改善箇所説明図

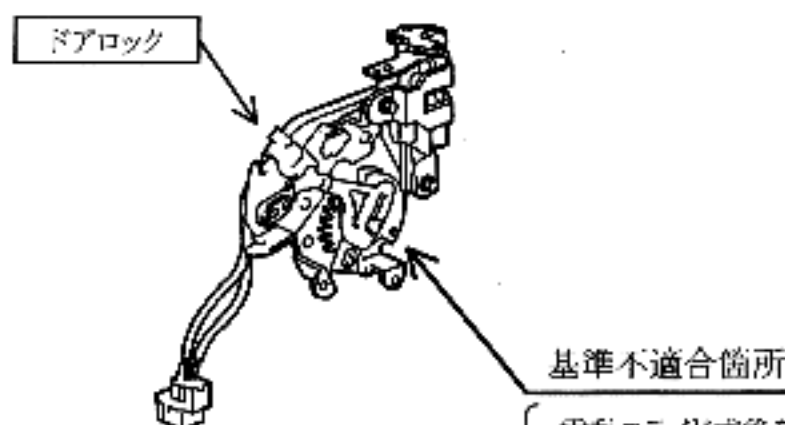
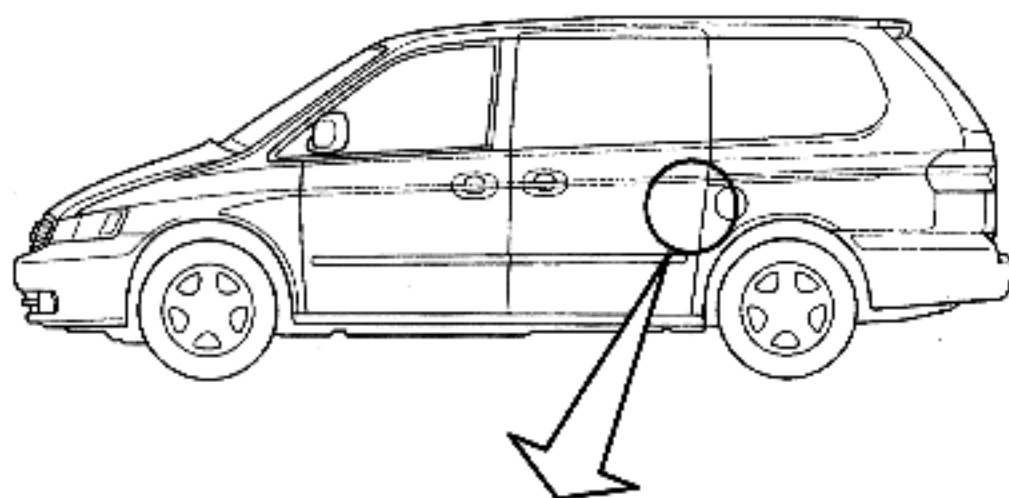
電動スライド式後部ドアのロック装置に不適切なものがあるため、当該ドアを閉めた際にドア・ラッチのかみ合いが不完全となるときがあり、最悪の場合、走行中にドアが開くおそれがある。

電動スライド式後部ドアのドアロックを良品に交換する。

識別: バッテリーケーブルの車体側アースボルトに黒マジックを塗布する。
